公告第13-1号  
令和5年7月19日

## 変更公告

入札公告第13号（令和5年7月11日）の一部を次のとおり変更するので、変更事項  
を承知のうえ参加されたい。

仕様書を添付のとおり変更する。

R階 テレビ共同受信設備平面図 A1:1/100 A3:1/200

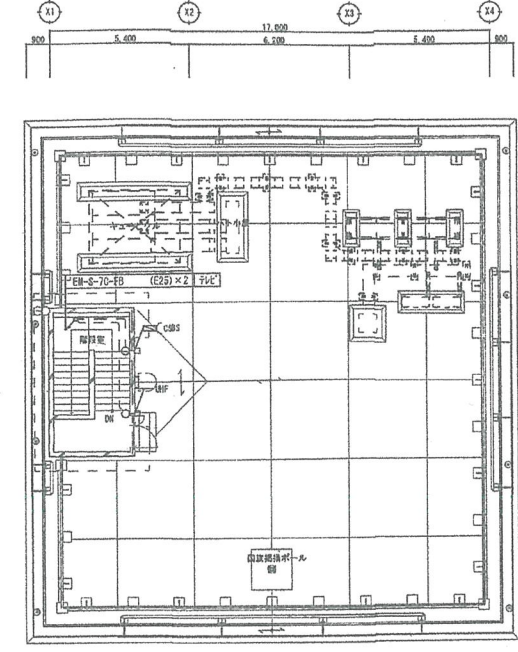
※1 モニター（49型以上）取り付け（壁付け）  
廊下から事務室3-1内モニターまでは配管なし（天井ころがしを基準）
